Controlerapport Handhaving Wet Natuurbescherming Soorten

Provincie Noord-Holland	Zaaknummer: 282130
Controlegegevens	
Onderwerp	Inrichting compensatie gebied en steekproef faunaschermen onderhoud.
Controle datum	- 22-05-2019
Datum hercontrole	- onbekend
Inspecteur	- 5.1.2e 5.1.2e
Reden bezoek	- werkzaamheden compensatiegebied
Urenverantwoording	
Uren adm. Controle	- 1
Uren controle	- 5
Uren hercontrole	-
Uren handhaving	-
Vergunning/ontheffing	
Nummer kernmerk vergunning/ontheffing	- RUD.222616 / 213991
Onderwerp vergunning/ontheffing	- Wnb Ontheffing Ruimtelijke ingrepen
Verzenddatum vergunning/ontheffing	- 11-04-2018 / 01-11-2017
Gegevens vergunning/ontheffing houder	- GEM Bloemendalerpolder C.V.
Melding/klacht/aandachtsvestiging/verzoeken	
Ontvangen van	-
Ontvangen via	-
Datum ontvangst	-
Omschrijving verzoek	-
Gegevens melder	
Naam	-
Organisatie	-
Adres	-
Telefoonnummer	-
E-mailadres	-

Werkzaamheden compensatiegebied:

Foto 1:

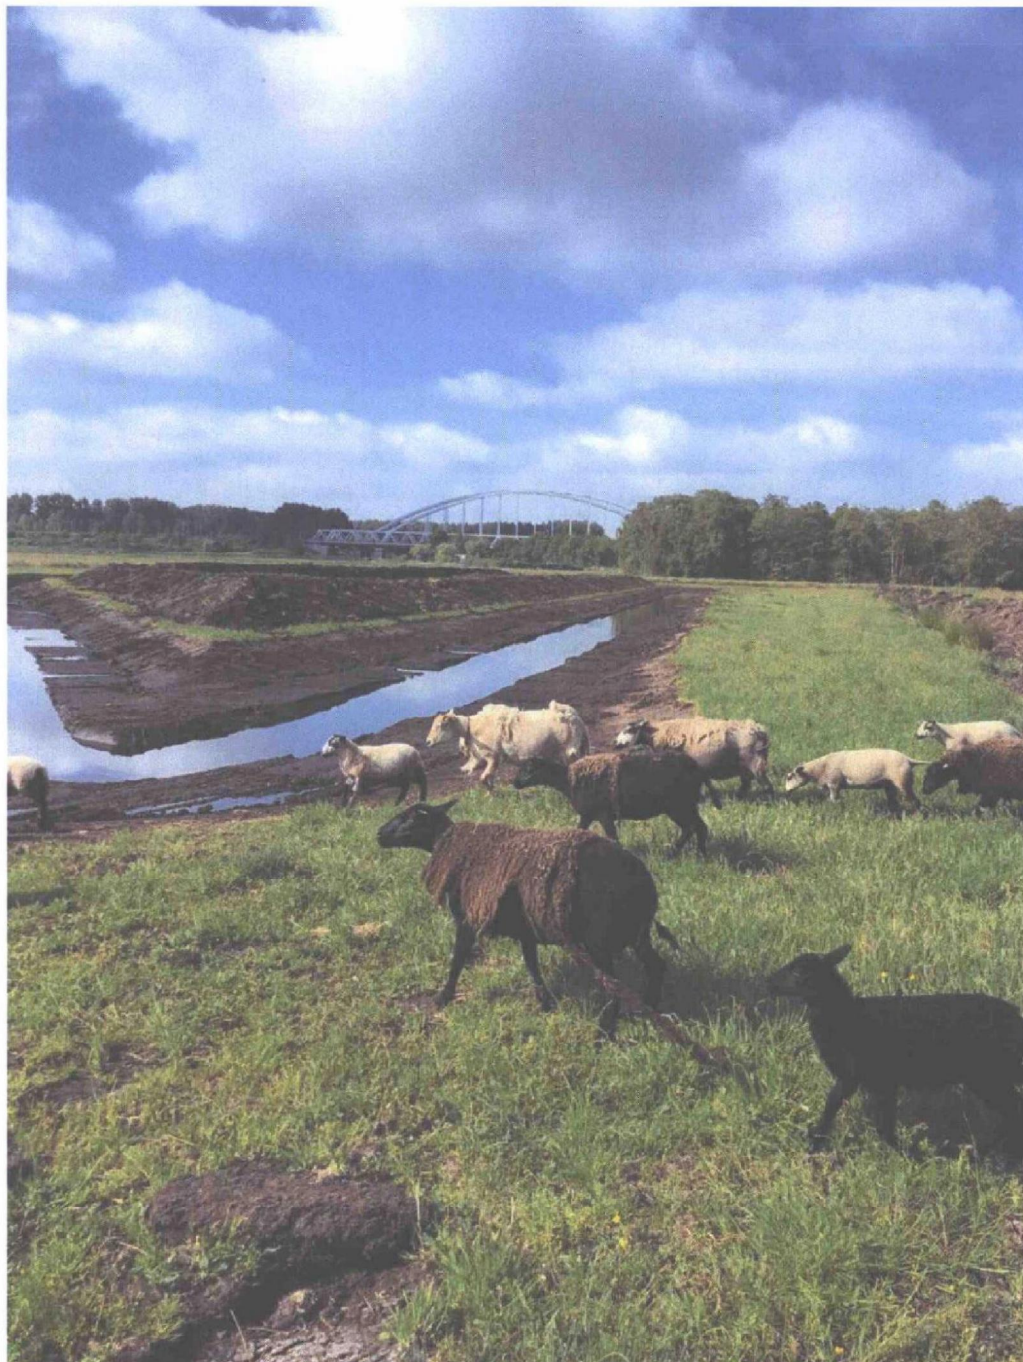
Op woensdag 22 mei 2019, omstreeks 10.00 uur bevonden wij, 5.1.2e en 5.1.2e ons ter controle op de juiste naleving van het gestelde in of krachtens de wet natuurbescherming in het compensatiegebied D3. Hier zagen wij dat er een nieuwe watergang was aangebracht (zie foto)
Ook zagen wij dat er geen doorsteken waren gemaakt naar bestaande sloten.
Wij zagen dat de nieuw gegraven watergang zich deels al weer had gevuld met grondwater.
Duidelijk te zien is ook dat er geen grote of diepe rijsporen aanwezig zijn rondom deze nieuwe aangelegde watergang. Bijlage foto's (1,3,4,5)
